SI2019-008

W odniesieniu do 8DB 355 013-651 (T1736) → 8DB 355 025-381 (T2638) / 8DB 355 025-391 (T2639)

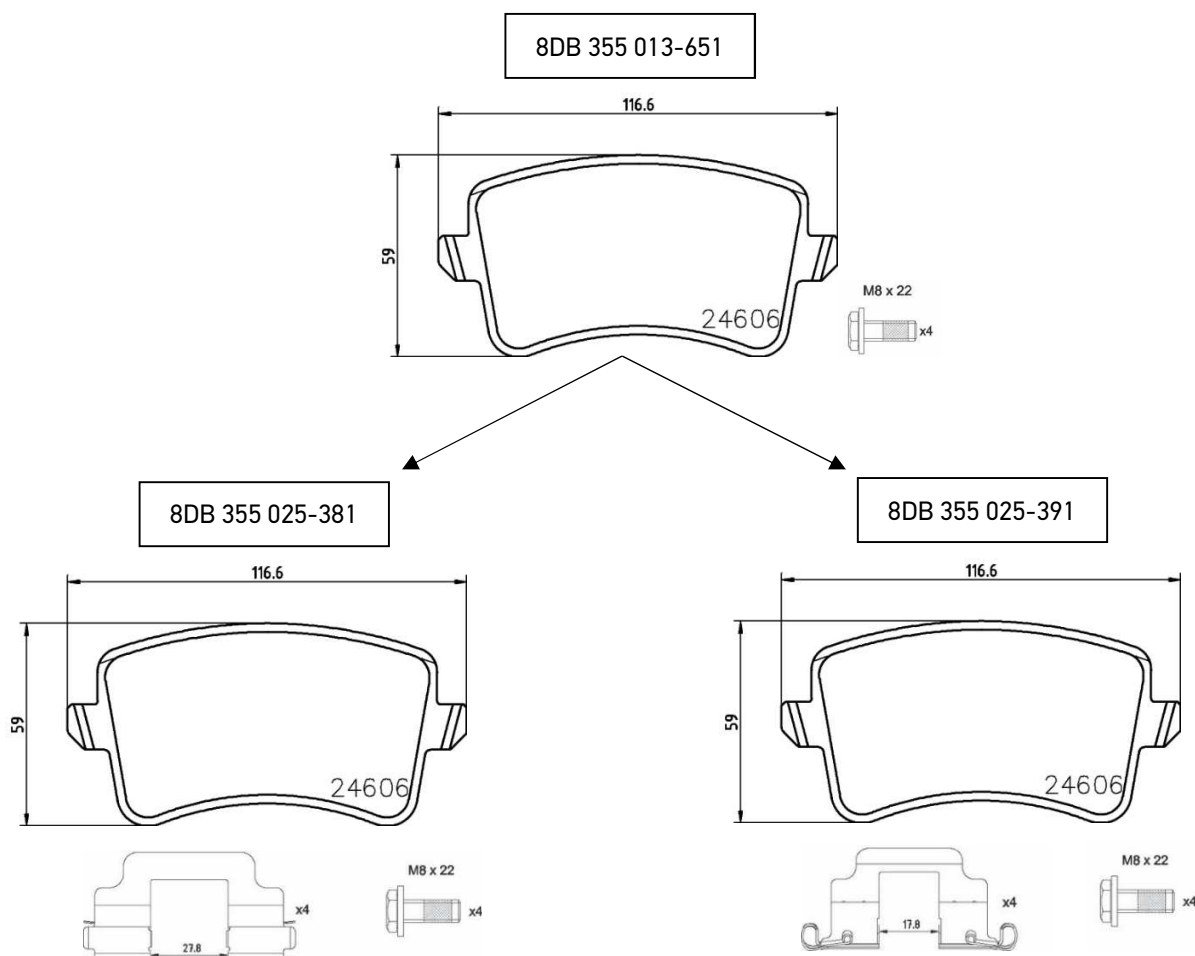
W celu optymalizacji specyfikacji produktu dla zestawu klocków hamulcowych 8DB 355 013-651 oraz w celu podkreślenia podejścia OE zdecydowano się dodać do zestawu zestaw akcesoriów.

W zależności od specyfikacji pojazdu potrzebne są dwa różne zestawy akcesoriów. Aby spełnić te wymagania, model 8DB 355 013-651 został podzielony na dwa różne numery katalogowe, dzięki czemu klienci mogą łatwo wybrać numer katalogowy produktu odpowiedniego do swoich potrzeb.

8DB 355 013-651 zostanie zastąpiony przez 8DB 355 025-381 (w tym podkładki ślizgowe z odstępem ok. 28 mm) i 8DB 355 025-391 (w tym podkładki ślizgowe z odstępem ok. 18 mm). Różnice można zobaczyć na poniższych zdjęciach.
